Advies Q-team Spooronderdoorgang Maarsbergen No 1, 16 juli 2018.

Aan: Gedeputeerde Dennis Straat
De stuurgroep Spooronderdoorgang Maarsbergen
De leden van Provinciale Staten

Van: Q-team Spooronderdoorgang Maarsbergen: Paul Roncken (vz), Richard van der Horst (TNO), Hanneke Kruize (RIVM), Brigit Staatsen (RIVM), Roland Blijdenstijn (prv. Utrecht), Anko Grootveld (secretaris)

figuur 1: De orthogonale structuur van landgoed Maarsbergen.

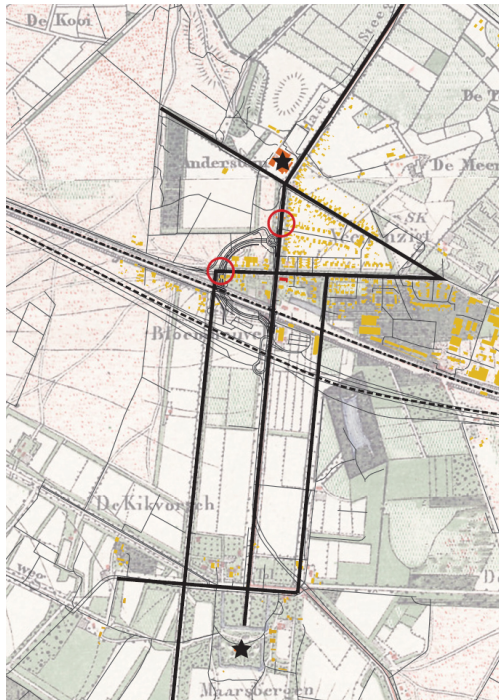
Woudenbergeseweg ligt de historische ontsluitingsroute Tuindorpweg – Haarweg, deze vormt een onderdeel van het stelsel (zie figuur 1).

In 1845 is onder een lichte hoek de Rijnspoorlijn aangelegd en tussen 1956-1957 de voltooiing van de snelweg A12. In dit orthogonale stelsel is de Westelijke Onderdoorgang geprojecteerd: een halve cirkel tussen de centrale as en de westelijke secundaire lijn in, precies over de dwarslijn Tuindorpweg – Haarweg heen. Daar waar deze halve cirkel de centrale as raakt (noordkant), is een rotonde geprojecteerd.
